RSI Hauptstrasse, Bettingen

Kurzbericht

23. Mai 2024

Kanton Basel-Stadt
 Justiz- und Sicherheitsdepartement
 Kantonspolizei, Verkehr, Verkehrssicherheit

Abbildung 2: Übersicht erkannte Sicherheitsdefizite, Abschnitt West (Quelle: Gis-Browser Kanton Basel Stadt)

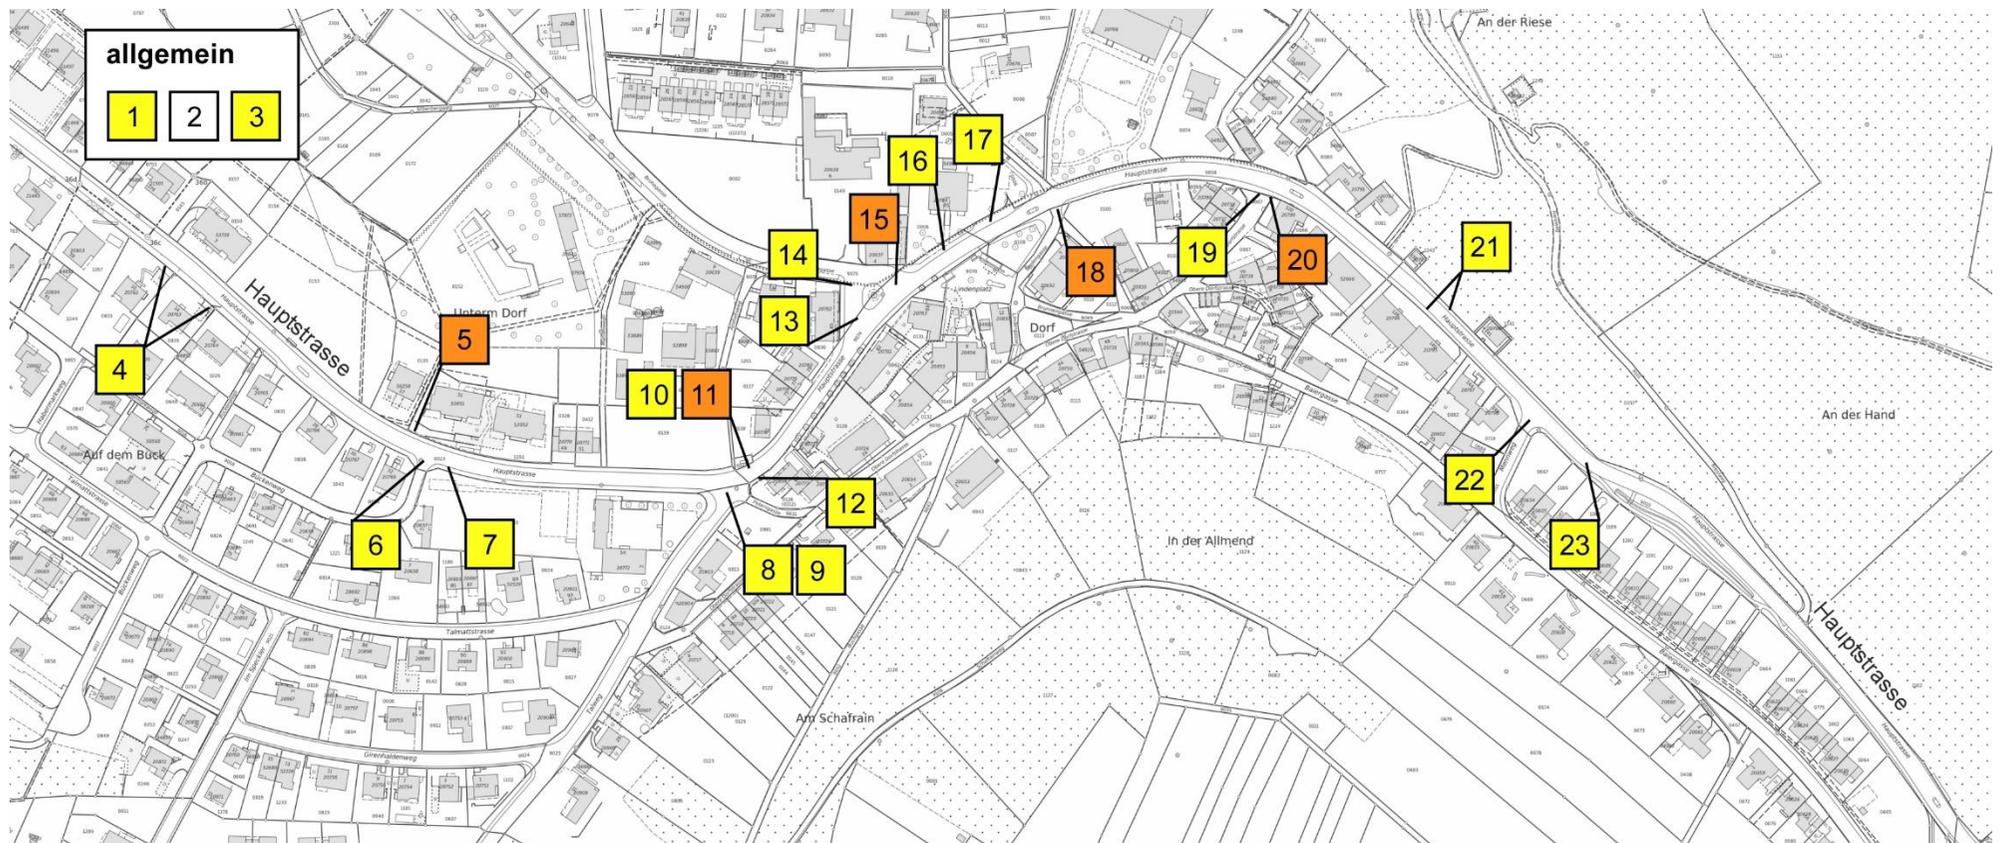
In den beiden folgenden Abbildungen sind sämtliche erkannten Sicherheitsdefizite im Betrachtungsperimeter lokalisiert. Eine detaillierte Beschreibung dieser Defizite mit einer Einschätzung der Auswirkungen (Kombination der Eintrittswahrscheinlichkeit eines Unfalls und dessen möglicher Schwere) sowie denkbare Massnahmen sind in der nachfolgenden Tabelle ersichtlich.
